Baumaßnahme: Grundinstandsetzung

Teilbaumaßnahme: Maienweg zwischen Hindenburgstraße und Sengemannstraße

Abwägung der eingegangenen Stellungnahmen zur 1. Verschickung vom 16.04.2018

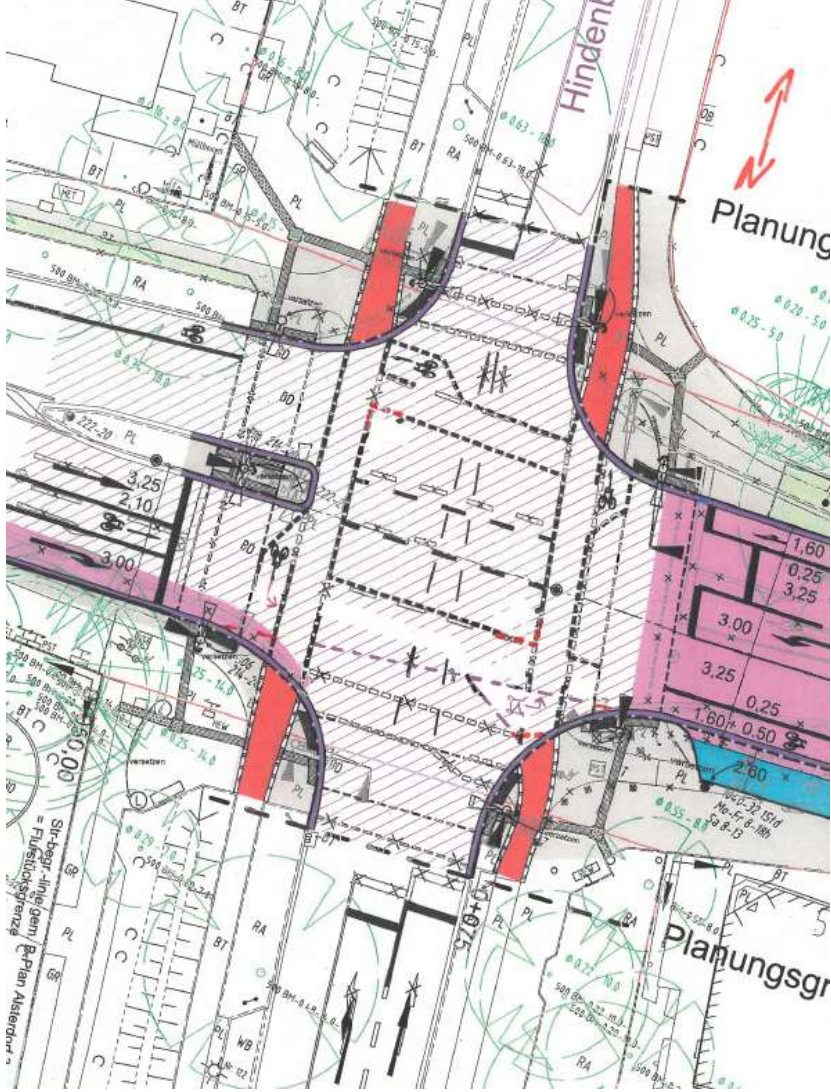
3	BIS / VD 5, vom 14.05.2018	<p><i>Im Einvernehmen mit der örtlich zuständigen Straßenverkehrsbehörde des Polizeikommissariats 34 nimmt die Verkehrsdirektion 5 als Zentrale Straßenverkehrsbehörde wie folgt Stellung:</i></p> <p><u>Allgemeines:</u> <i>Eine abschließende Festlegung der Verkehrstechnik erfolgt in Abstimmung mit dem LSBG nach Herreichung der signaltechnischen Unterlagen und wird gesondert von der VD 52 angeordnet.</i></p>	<u>Die Stellungnahme wird zur Kenntnis genommen.</u> Die vorliegende Planung endet östlich des Knotens Maienweg / Hindenburgstraße. Siehe Seite 5 dieser
